RUEIL-MALMAISON / Permis d'aménager « Les GODARDES II »
MEMOIRE EN REPONSE aux différentes remarques émises par les administrés/riverains dans le cadre de la mise à disposition du public de l'étude d'impact en date du 17/06/2022

Projet de renouvellement urbain du quartier des Godardes II

ADDENDA / Memoire en réponse

(réponse aux questions émises lors de la
mise à disposition du PA et de l'étude d'impact)

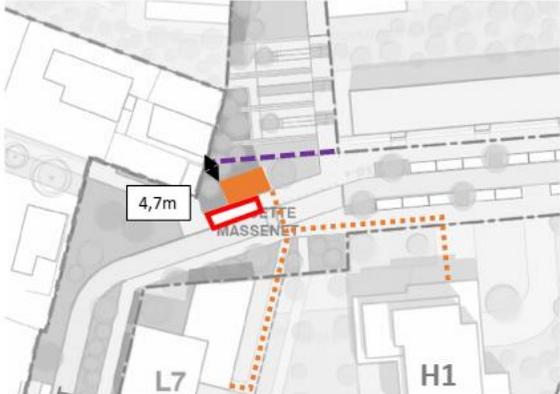
<p>N°11 16/05/22</p>	<p>Localisation de bornes d'apports volontaires trop près du pavillon rue F.N. Philibert. Nuisances odeurs et surtout bruit lors de l'enlèvement. Quelles possibilités de déplacement de quelques mètres ? Communication des dates et horaires des enlèvements des différents types de déchets ?</p>	<p>Les BAVE au débouché de la rue Filliette Nicolas Philibert prévues initialement à 4,7 m du pavillon le plus proche de la placette Massenet, seront décalées à 5,5 m, ce qui facilitera la plantation d'une étendue boisée (plantation d'arbres de petite, moyenne et haute tiges) entre les BAVE et les pavillons.</p>

<p>Projet AVP-C</p>  <p>Option 1 Déplacement de 7 BAV sur la placette Massenet</p>  <p> Aire de BAV Zone de stationnement véhicule de collecte Distance avec logement existant Parcours piéton collecte nouveaux habitants Clôture du mail </p> <p><u>Cette modification fait l'objet d'un addendum au permis d'aménager.</u></p> <p>Les dates et horaires prévisionnels de collecte vous seront communiqués par la Ville. Enfin, la Mairie de Rueil-Malmaison veillera à ce qu'aucun dépôt de décharge sauvage ne puisse avoir lieu, et ce à l'échelle de l'ensemble du quartier.</p>
N°14 19/05/22	Demande d'élargissement des trottoirs de la rue Corneille et rue Fillette Philibert car passage de beaucoup d'enfants et étudiants	Le trottoir Est de la rue Corneille, actuellement d'une largeur de 1m, sera élargi à 2m, ce qui améliorera le confort de l'ensemble des usagers.
N°5 10/05/22	Aménagements de la rue Racine	Le haut de la rue Racine est situé en dehors de l'emprise du présent projet. Cette demande est à adresser directement à la Ville.
